PS1
＜部品 80700番台＞

PA_GATE用 -9V電源

名称	n70n66-RF-A			回路図
						図番	C1TA22490-B623		提出先	
版	年月日	設計	承認	変更内容			富士通株式会社		ページ	062 / 063
設計			調査			承認

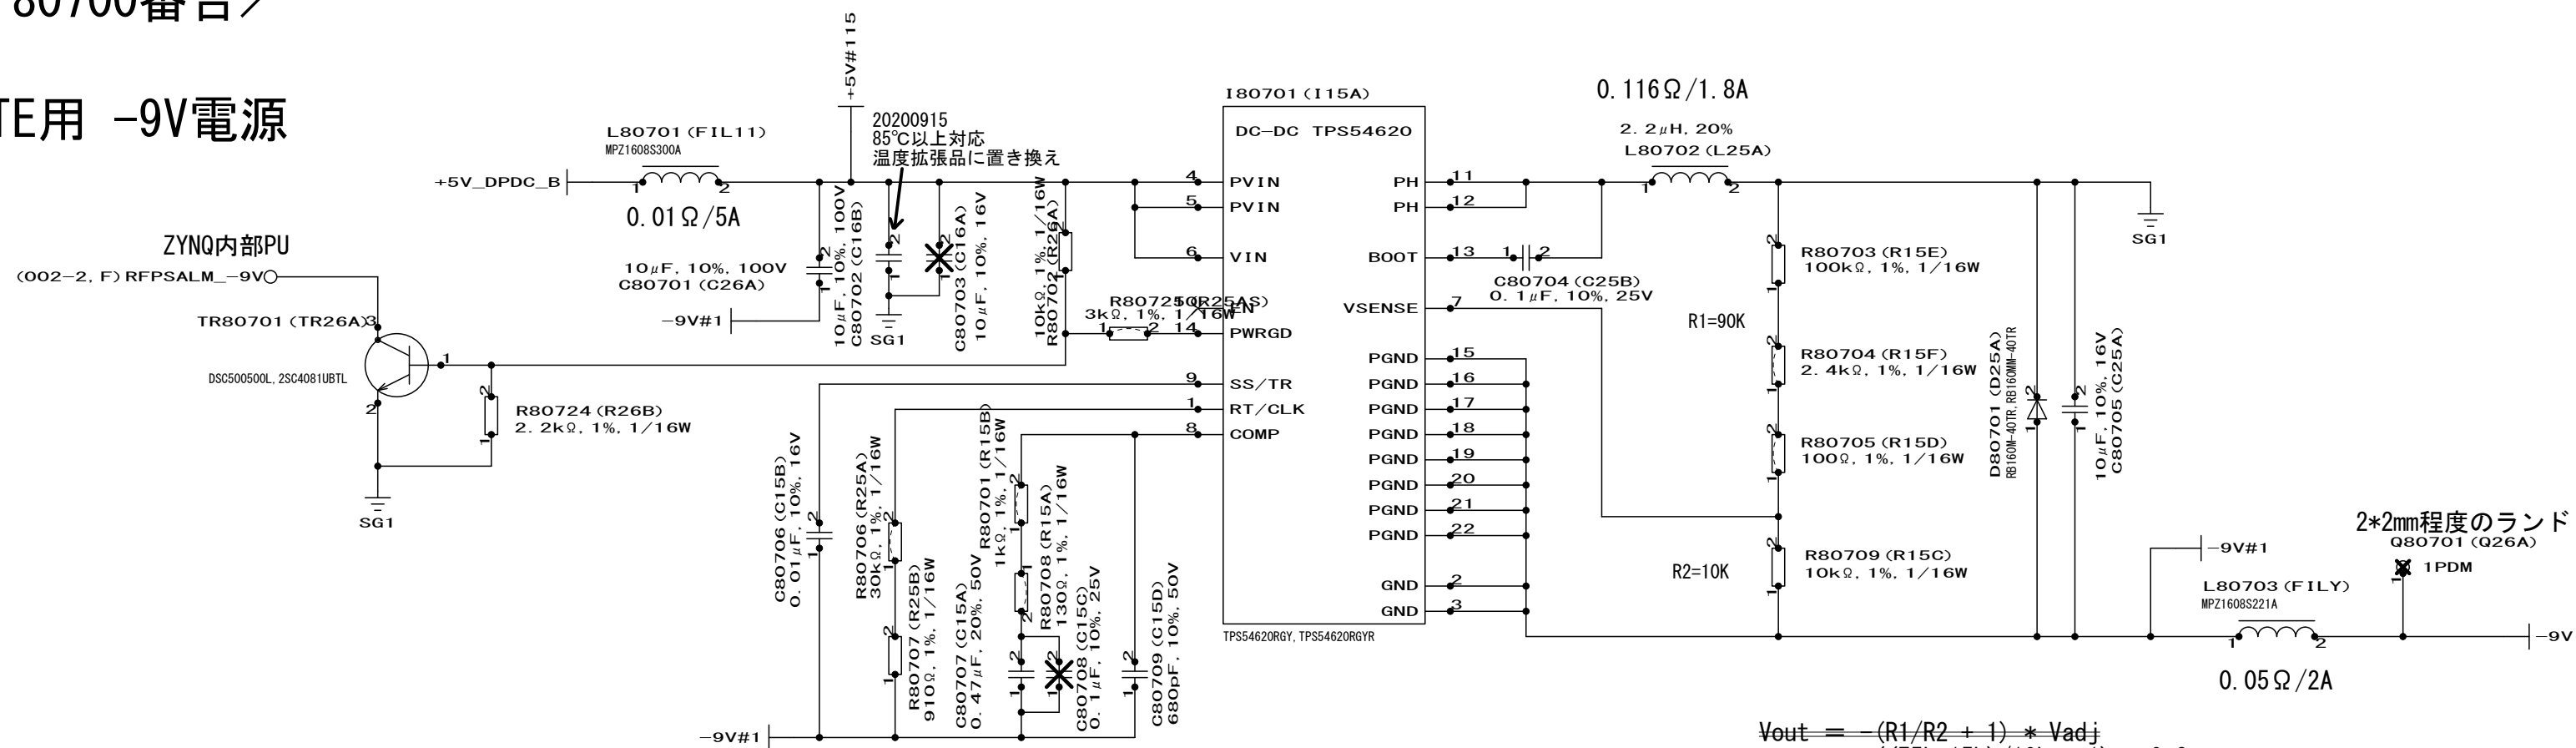
2017/11/29
L120の定数変更に伴い、
・C1762をSKマスクに変更
・R778 (R55A) をCAD04-1J821FX0, 820 Ω, 1/16Wに変更
